質疑(応答記録)

公告No. : No.G099

工事名(件名) : 浜田通り貯留管築造工事

函体沈下計配置箇所

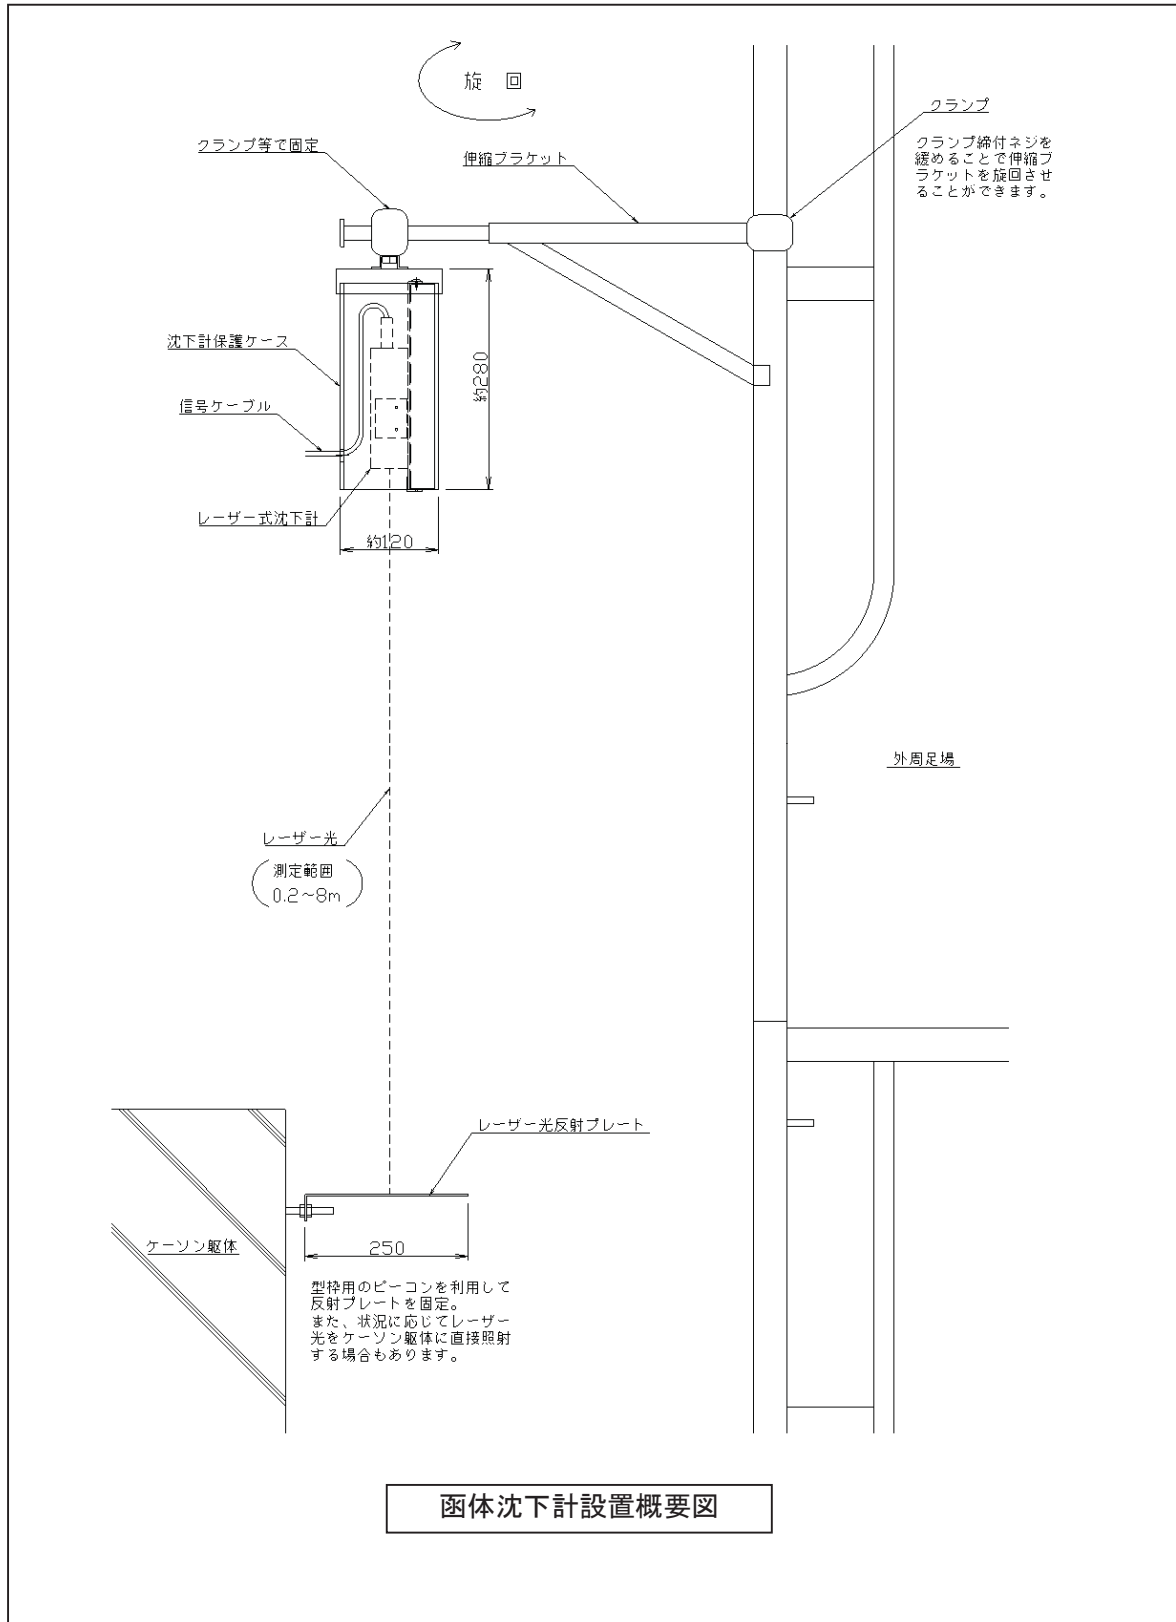
整理番号	質疑事項	回答
⑮	「特記仕様書」7、計測管理工で計測管理項目として傾斜、沈下量、刃口反力、周面摩擦等があげられていますが設計内訳書内には標記がなく、仕様・数量が不明です。ご教示頂けますでしょうか。	設計では安全費の安全設備費にガス濃度(O ₂ 、H ₂ S、CH ₄)、技術管理費の地盤変位計測費にケーソン傾斜・沈下量・作業室気圧の計測管理を計上しております。特記仕様書【ニューマチックケーソン立坑築造工】第7(4)に記載の刃口反力・周面摩擦力・函内温度の計測管理については、監督職員と別途協議を行い必要に応じて追加計上を行います。 数量は各1台で、仕様は参考資料1～4に記載の計測器同等品以上とします。ただし、施工規模、構造物の重要度等、施工条件に応じたものにしてください。
⑯	メタンガスの発生が懸念される(ボーリング調査の結果からメタンガスの溶存が確認された箇所)はどの地点でしょうか。	平面図記載のボーリングNo. 1、2、7の3地点で確認されています。詳細については各地点の試験結果一覧を下水建設課にて閲覧可能です。なお、閲覧は平日8:30～17:15に限ります。
⑰	メタンガス対策として提案を求められていますのは、シールド工、ニューマチックケーソン工の何れかでしょうか、あるいは両方でしょうか。	工事全般を対象としています。

沈下関係図(参考)

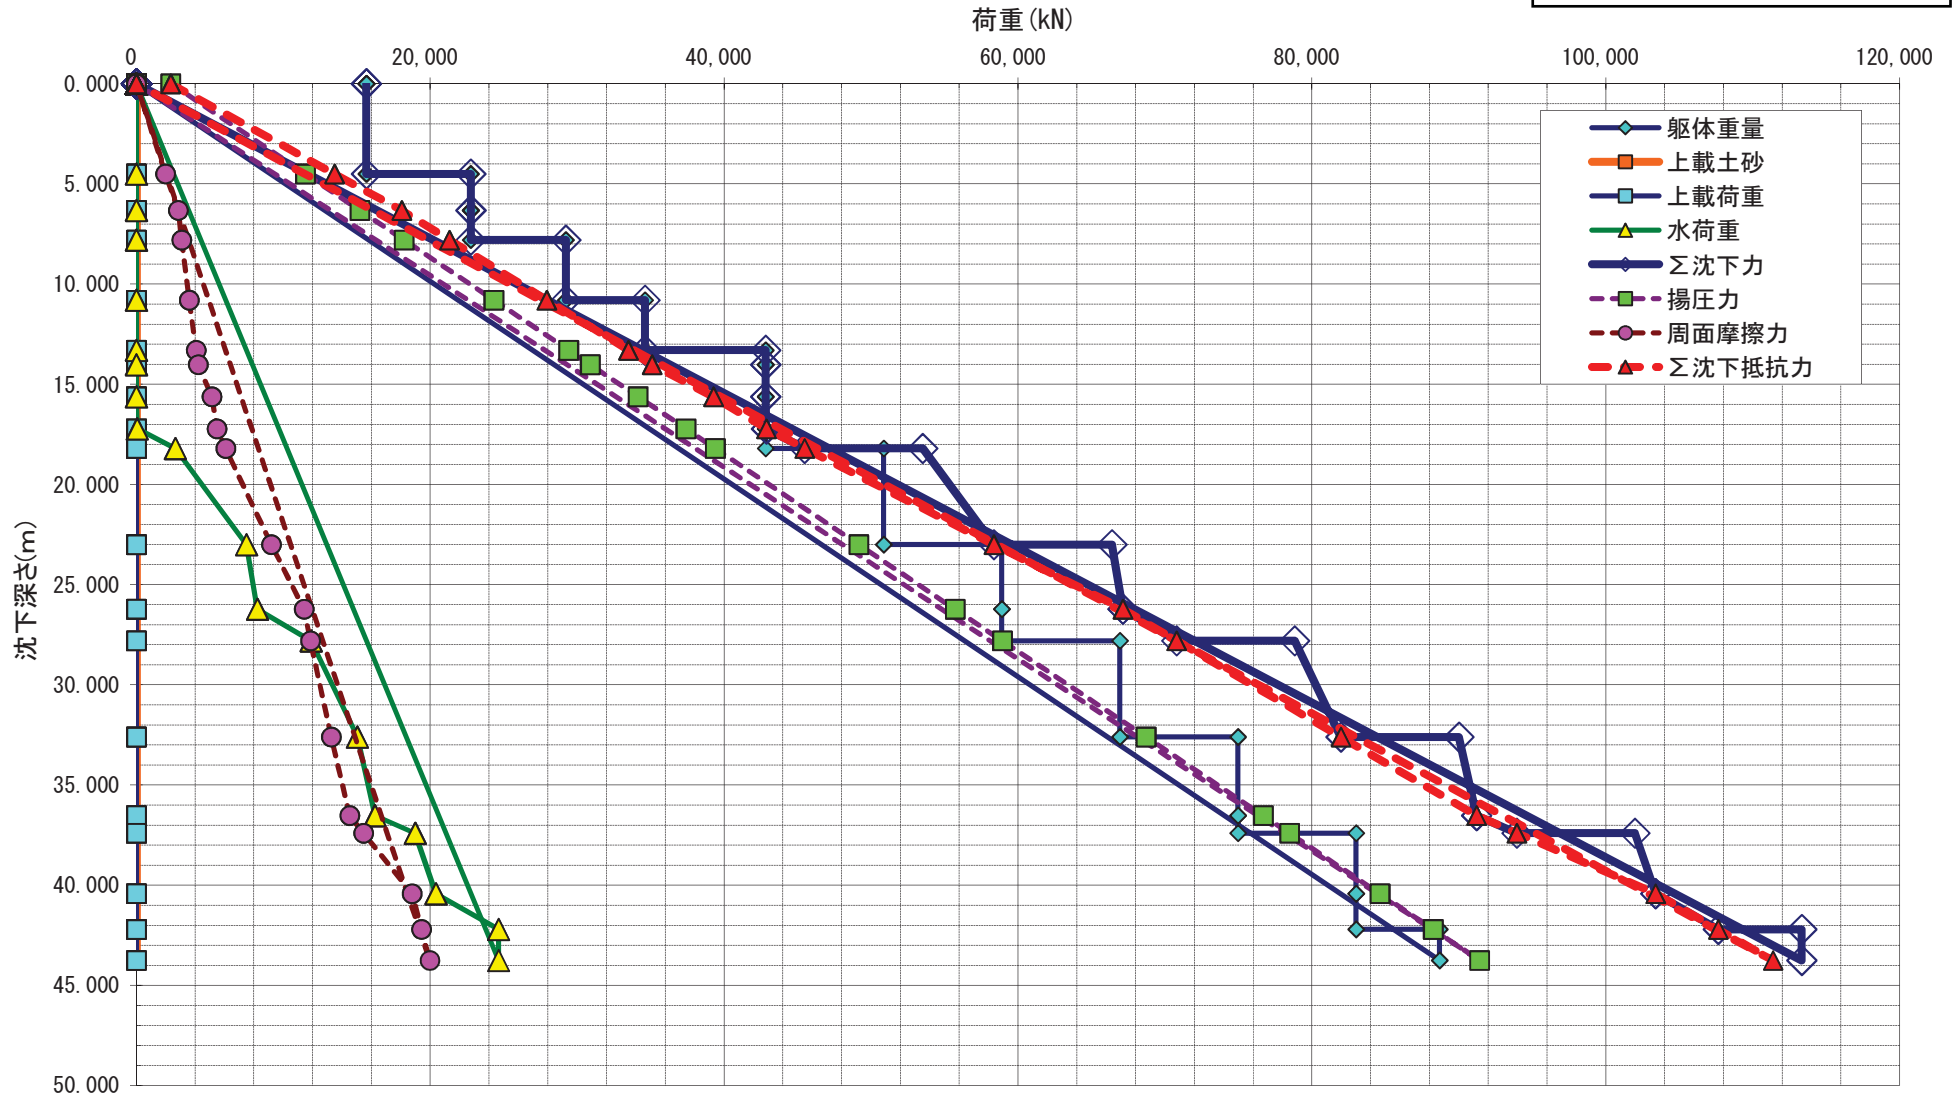
整理番号	質疑事項	回答
②②	仮組セグメントは本設セグメントを流用すると考えてよろしいでしょうか。	よろしいです。
②③	工事仕様書「ニューマチックケーソン立坑築造工」第3掘削沈下(3)標準案の沈下関係図をご教示ください。	参考資料9のとおりです。
②④	工事仕様書「ニューマチックケーソン立坑築造工」第3掘削沈下(4)周辺の隣接構造物に対する変位の許容値をご教示ください。また、標準案でケーソンを沈設させた場合の隣接構造物の予測変位量についてご教示ください。	周辺の隣接構造物に対する予測変位量の解析は行っておりません。ただし、工事契約後、各基準書や参考文献をもとに相互協議します。
②⑤	工事仕様書「ニューマチックケーソン立坑築造工」第7計測管理工(1)(4)情報化施工システムによる計測管理の標準案(計測器の設置位置と数)についてご教示ください。	参考資料5～8のとおりです。
②⑥	設計図100 仮囲いの仕様をご教示ください。	囲い高さは3mです。 仕様については、三重県県土整備部「積算基準(共通編)」(平成29年7月制定)第5章仮設工⑬-1仮囲い設置・撤去工の適用範囲と仮囲い概念図を参考にしてください。
